北海道本州間連系設備に係る計画策定プロセスについて

(実施案及び事業実施主体の策定ほか)

2019年12月10日
広域系統整備委員会事務局

【対策後の予想潮流図：重負荷期で南流120万kWの断面】

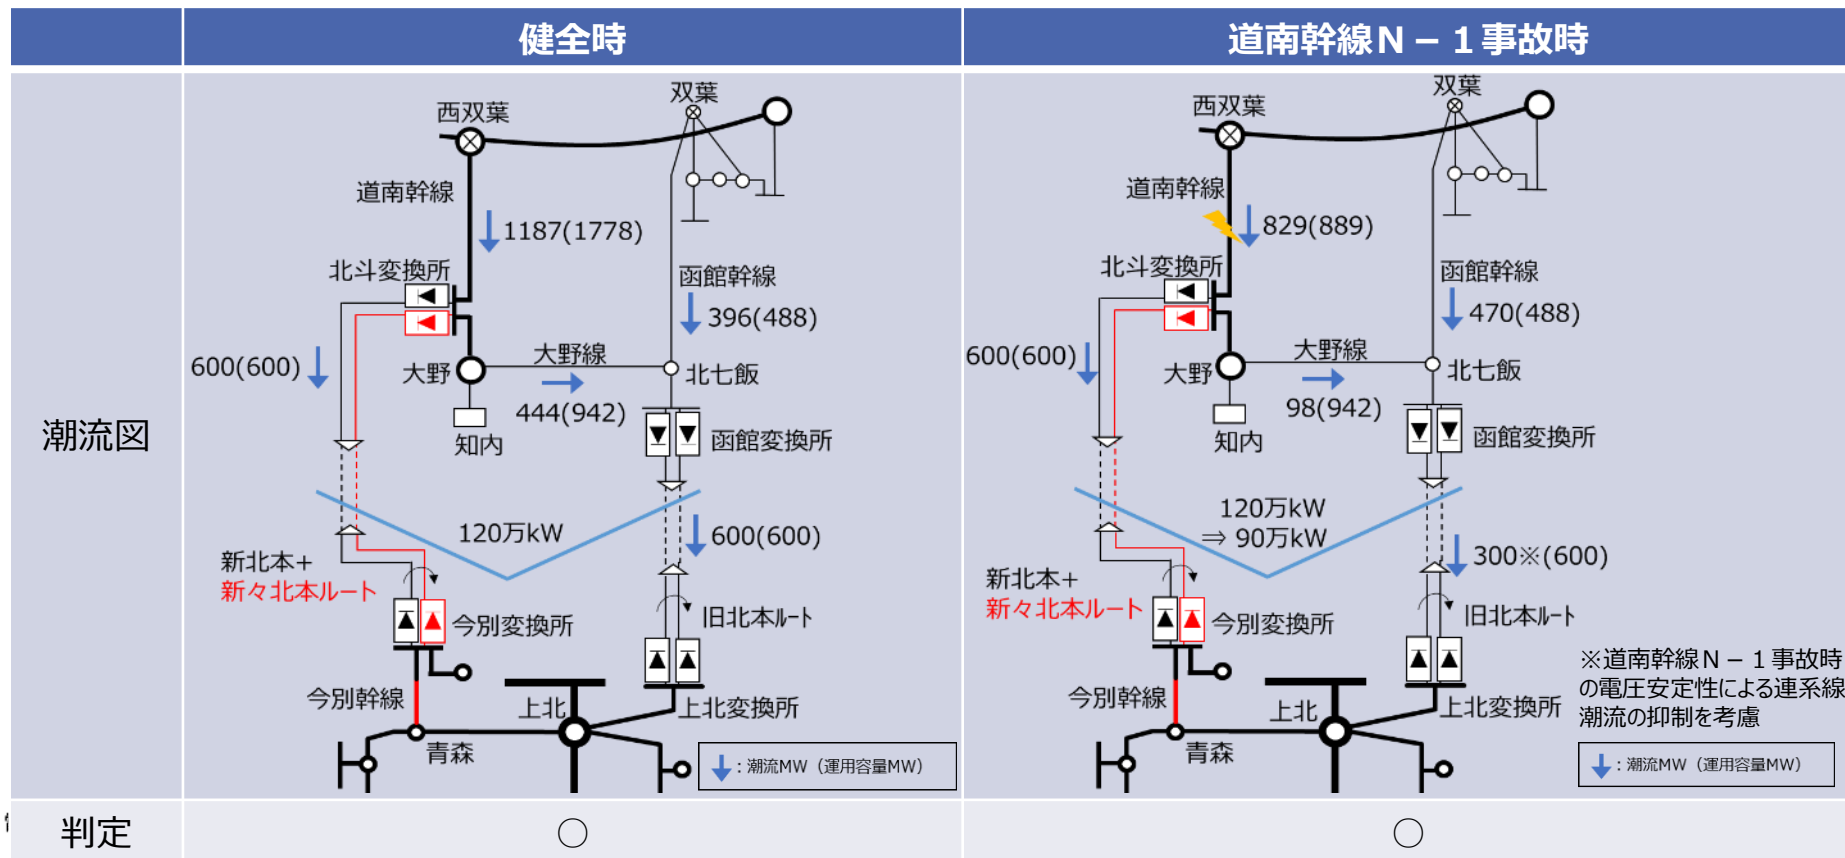
■ 以下の電力系統性能基準を充足することを確認した。

- 設備健全時の潮流が連続容量を超過しない
- N - 1 故障の発生箇所が切り離された後の各流通設備の潮流が、短時間熱容量を超過しない。

※ 費用対効果の観点から地内増強をしないことと整理したため、知内火力発電所の稼働状況、系統状況により連系線潮流の制約あり

【対策後のP Vカーブ (イメージ図)】

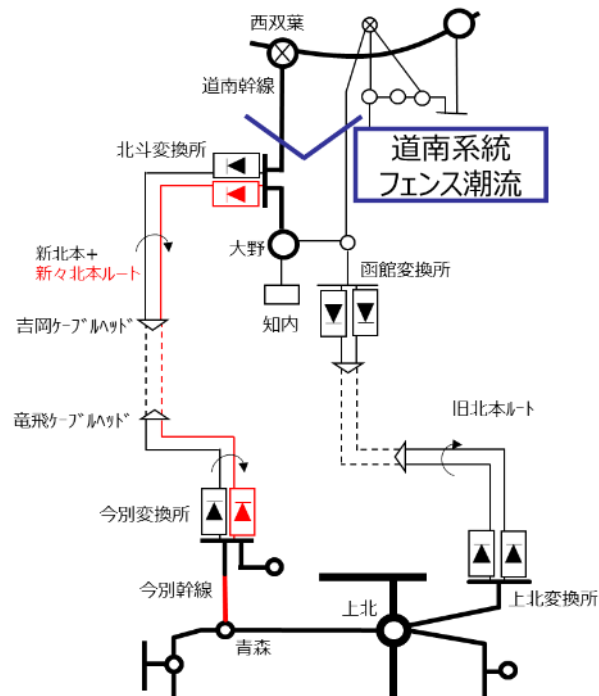
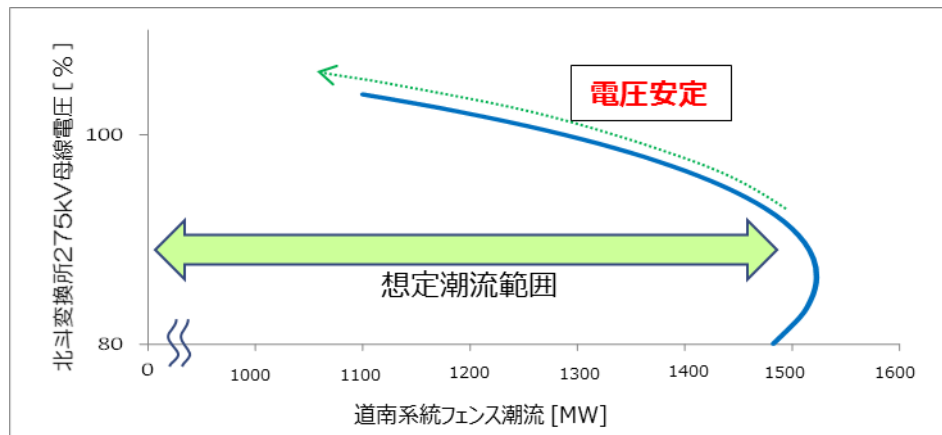
- 以下の電力系統性能基準を充足することを確認した。
 - N - 1 事故後においても電圧安定性が保たれていること

連系線潮流	検討断面	知内火力稼働状況	想定事故	判定
南流 1,200⇒900MW※1	重負荷時 (1月18時)	1台 (105MW)	道南幹線3LG-O	○
北流350MW※2	軽負荷時 (5月13時)	2台 (700MW)	道南幹線3LG-O	○

※1 道南幹線N - 1 事故時の電圧安定性による連系線潮流の抑制(900MW)を考慮
 ※2 函館幹線の熱容量による連系線潮流の抑制(900MW)およびマージン(550MW)を考慮。
 北流マージンについては、系統容量2,500MWにおける最大機(苫東4G:700MW)脱落を考慮

(6) 工事費の妥当性 (モデル工事費等との比較結果)

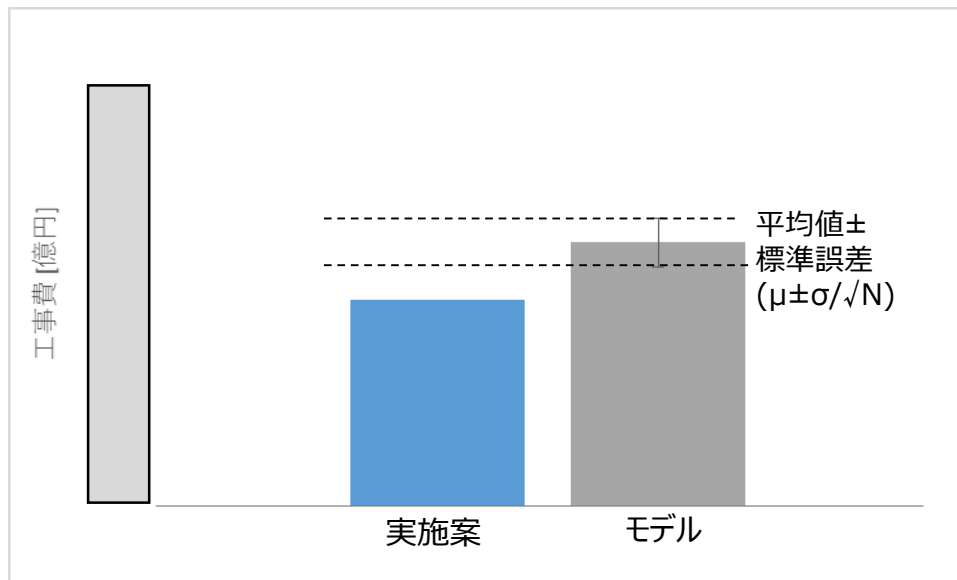
■ モデル工事費と比較した結果、実施案の総工事費は、モデル工事費 (平均値) よりも低い。

- 各設備について、各モデル工事費との比較状況は以下のとおり。

(6) 工事費の妥当性 (交直変換装置)

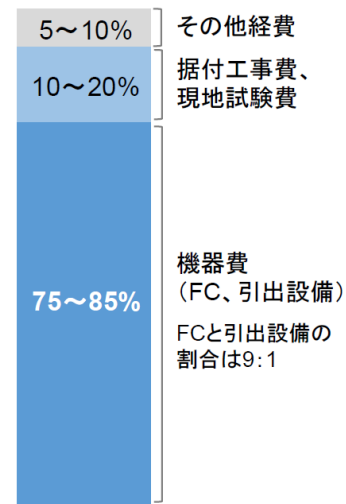
- 実施案の交直変換装置の工事費については、モデル工事費よりも低い。

- モデル工事費：過去の実績データおよび国内メーカー参考値の平均値とばらつき（標準誤差）により算出。
- 実施案、モデルともに建築、土木工事等を控除

(6) 工事費の妥当性 (直流架空/地中送電線)

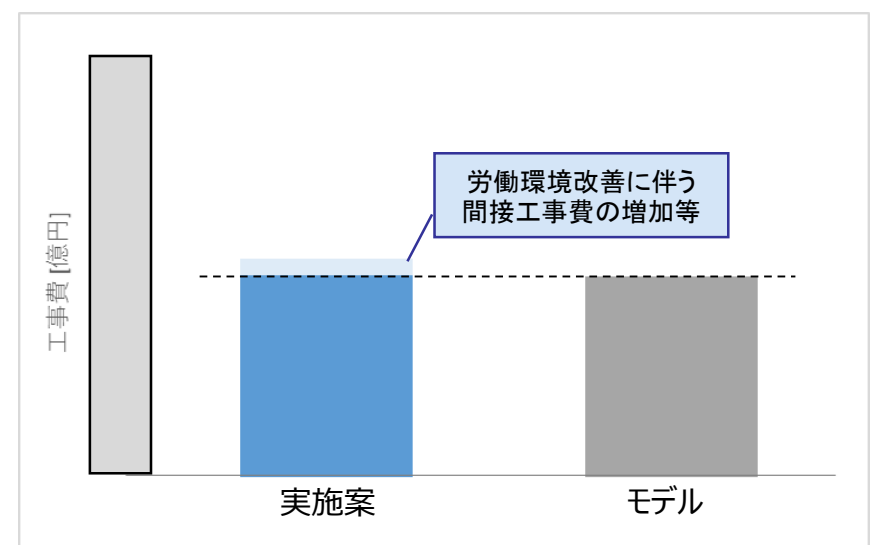
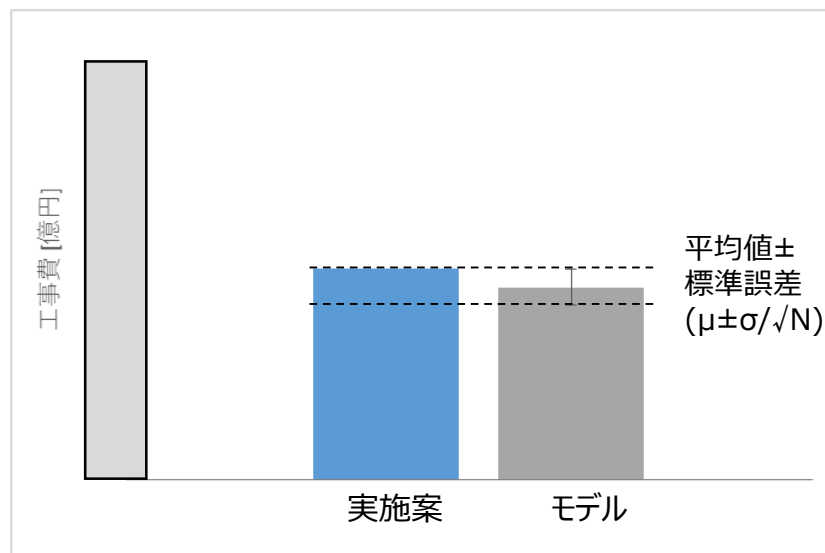
- 実施案の直流架空/地中送電線の工事費は、モデル工事費と比較して高い。
- ただし、新北本実績をベースとしたモデル工事費には、労働環境改善に伴う間接工事費の増加等が含まれていないことを考慮すれば、概ね同等と言える。

- モデル工事費：新北本実績をベースとして、資材代（帰線・架空地線を控除）＋工事費（新北本と新々北本の物量に必要な工期を算出し按分）
- 実施案、モデルともに支持物、がいし、電磁誘導対策等を控除

- モデル工事費：新北本実績をベースとして、資材代（帰線を控除）＋工事費（新北本と新々北本の物量に必要な工期を算出し按分）
- 実施案、モデルともに建築工事費等を控除

(6) 工事費の妥当性 (今別幹線、STATCOM)

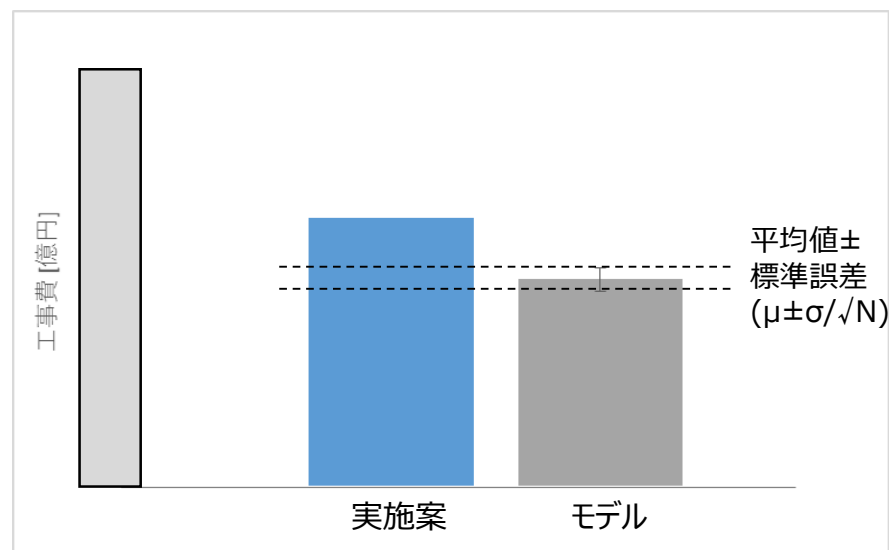
- 今別幹線一部増強については、モデル工事費の標準誤差の範囲内である。
- STATCOMについては、モデル工事費の標準誤差範囲より高い。これはバンク分割したことによる引出設備等の増加 (億円) による影響と考えられる。(90Mvar x 2台)
- ただし、STATCOMの工事費は、実施段階でのコスト低減方策として、自励式交直変換装置への機能組込み検討による容量縮小等の精査を行う予定。

- モデル工事費：過去の電線張替実績データの平均値とばらつき（標準誤差）により算出（資材代は、難着雪電線に見直し）
- 実施案、モデルともに除却費、電磁誘導対策等を控除

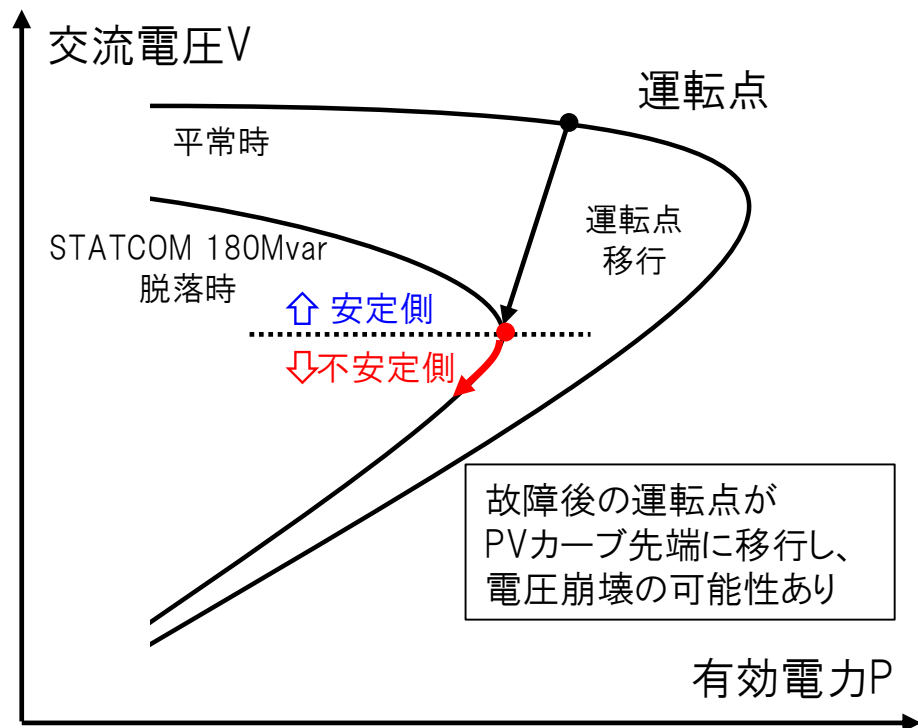
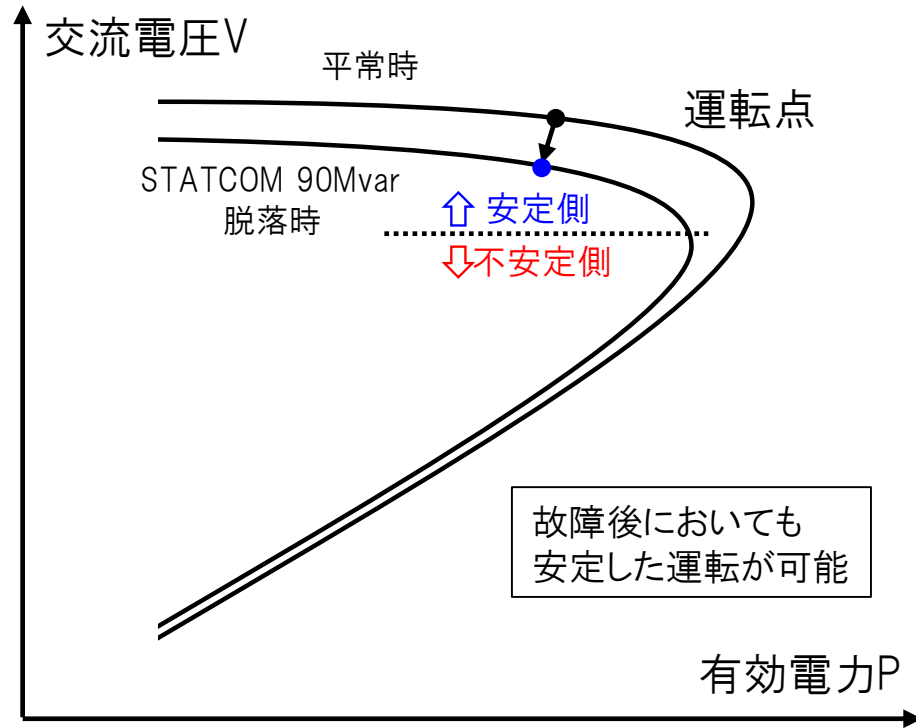
- STATCOMが故障などで、電圧上昇対策として必要な180Mvarの無効電力供給が停止すると、PVノーズカーブの先端付近での運用となり、電圧が不安定な状態に移行し、安定供給の維持が困難となる可能性がある。
- この対策として、STATCOMを±90Mvar×2バンクとし、STATCOM 1台が故障などで緊急停止した場合でも交流系統の電圧を維持できる設備構成とした。
